## Do publicznej wiadomości

Dotyczy postępowania o udzielenie zamówienia publicznego pn. „Budowa boisk wielofunkcyjnych wraz z infrastrukturą towarzyszącą w Mieście i Gminie Górzno” Nr zamówienia IG.271.6.2025

# PRZEKRÓJ PRZEZ NAWIERZCHNIĘ POLIURETANOWĄ

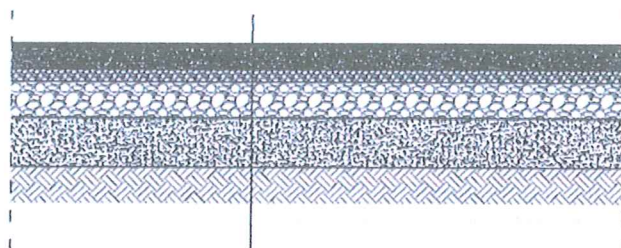
Zadanie 2. Dokumentacja jest obarczona wadą, co wykazujemy poniżej.

Przekrój przez nawierzchnię PU podaje

Chodzi o

GRANULAT SBR	3,5cm
--------------	-------

Zamiast „Granulat SBR” powinno być – Warstwa typu ET.

Wnosimy o stosowną zmianę.

Odp. **ODPOWIEDŹ: ZMIENIONO NAZWĘ WARSTWY O GRUBOŚCI 3.5 cm I ZAŁĄCZONO POPRAWIONY RYSUNEK**
